Bebauungsplan 10-118
Multifunktionsbad Kienberg

Beteiligung der Öffentlichkeit
17.06.2026 bis 17.07.2026

Liste der wesentlichen umweltbezogenen Stellungnahmen

Bebauungsplan

2 Bewirtschaftung der Oberflächengewässer

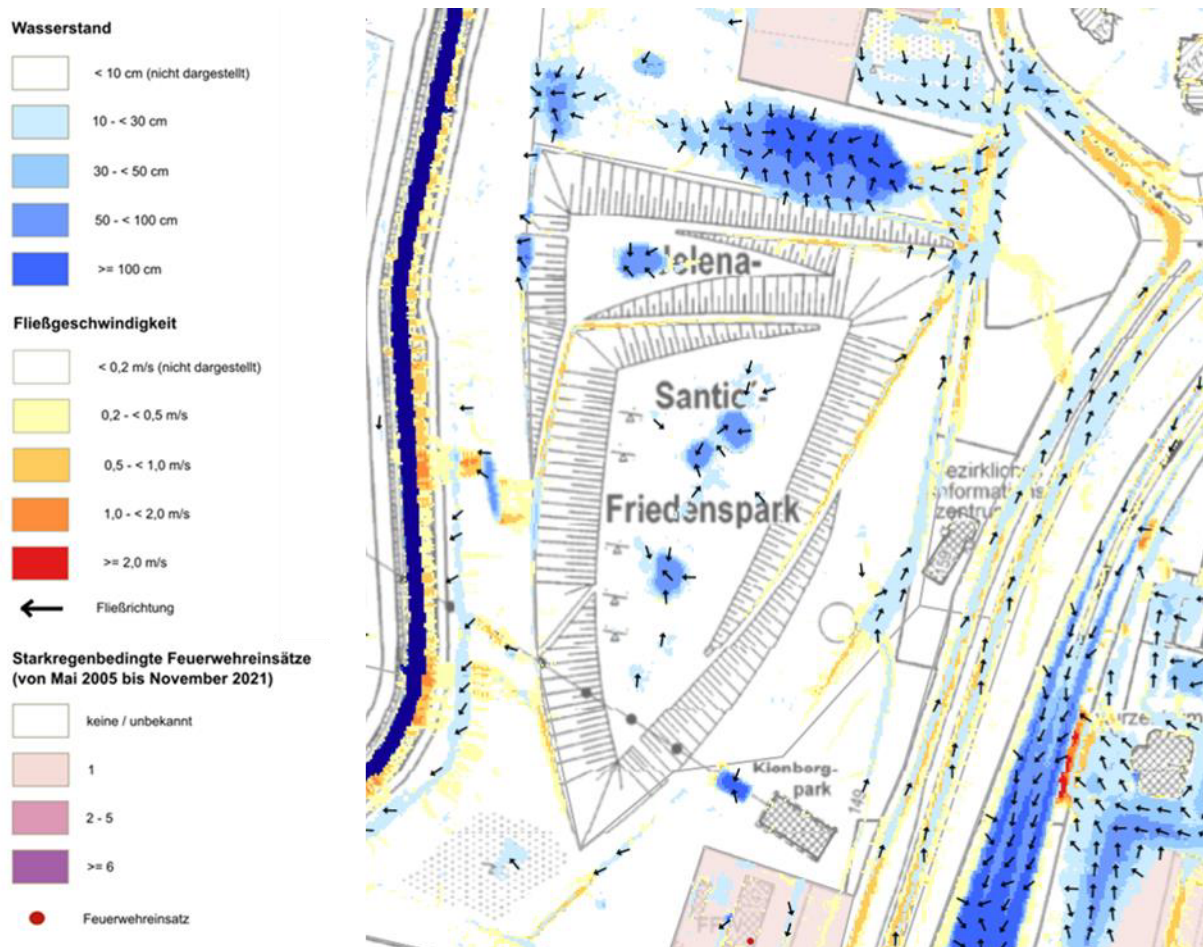
Laut Begründung (II.1.1.3.1 Gewässer, Oberflächengewässer) ist zu ergänzen, dass westlich des Planungsgebiets die Gewässer Neue Wuhle und Wuhle liegen. Die Abflussverhältnisse in der Neuen Wuhle sowie nach Zusammenfluss von Neuer Wuhle und Wuhle sind in der Wuhle unterhalb stark verändert. Dies ist bedingt durch zahlreiche Einleitungen von versiegelten Flächen. Der Hellersdorfer Graben hat durch die hohen Abflussspitzen einen großen Anteil an den unnatürlichen Abflussverhältnissen. Voraussetzung zur Verbesserung des ökologischen Zustands bzw. Potenzials ist neben der strukturellen Verbesserung die Annäherung an natürliche Abflussverhältnisse.

Bei der Betrachtung der Auswirkungen des Vorhabens sind die Auswirkungen auf die Oberflächengewässer Neue Wuhle und Wuhle zu berücksichtigen. Wie oben erläutert ist zur Verbesserung des ökologischen Zustands bzw. Potenzials (Zielerreichung EU-WRRL) die Annäherung an natürliche Abflussverhältnisse erforderlich. Eine zusätzliche ungedrosselte Einleitung widerspricht dem Verbesserungsgebot. Ob eine gedrosselte Einleitung mit den Zielen vereinbar ist bzw. welche Drosselung erforderlich ist, ist zukünftig zu prüfen.

Ferner heißt es in der Begründung (S. 54): „Auf Höhe des Gebiets existiert an der Neuen Wuhle die Grundwassermessstelle „am Kienberg“. Ihr Pegelnullpunkt liegt bei 43 m über NHN.“ Es gibt dort entsprechend Wasserportal die Oberflächenwassermessstelle „Am Kienberg“, Pegelnullpunkt 43,9 m über NHN. Eine Grundwassermessstelle mit diesem Namen existiert nicht.

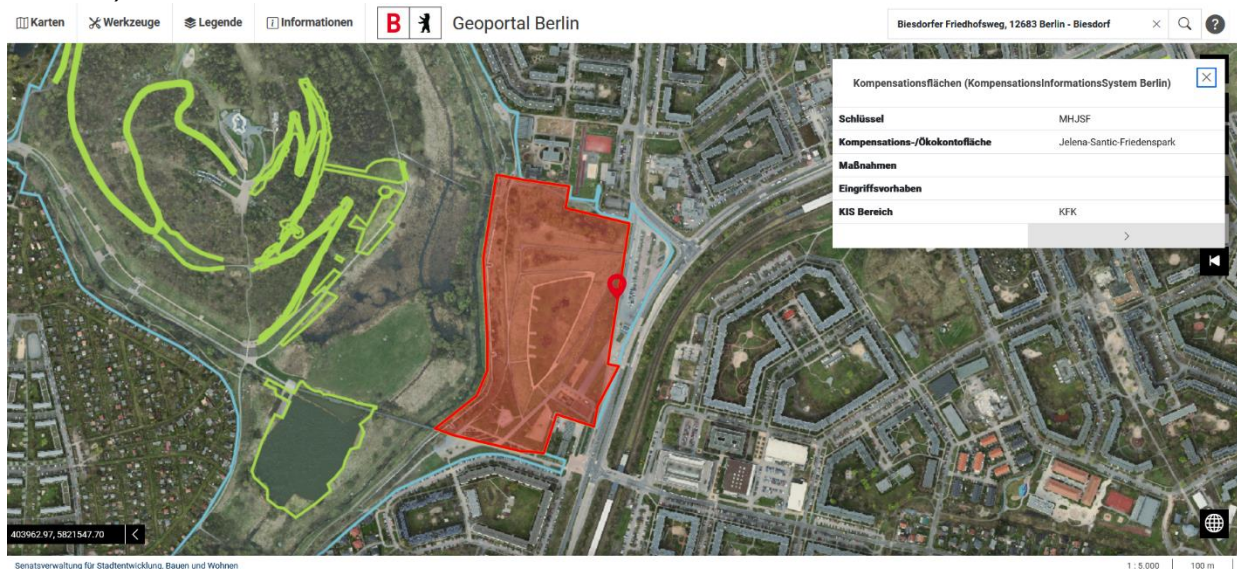
Es mangelt in den Unterlagen daher **an** der detaillierten Darlegung **einer durchzuführenden Alternativenprüfung** zum Standort inkl. Darstellung der Ausschlusskriterien für andere Standorte und

einer Wirtschaftlichkeitsberechnung (Kaufpreis, Kosten für Herrichtung, Betrieb, Infrastruktur, etc.) für die jeweils geprüften Standorte.

Die „Machbarkeitsstudie zu Freibadstandorten im Bezirk Marzahn-Hellersdorf“ durch das Büro Topos von 2020 liegt den Unterlagen nicht bei.
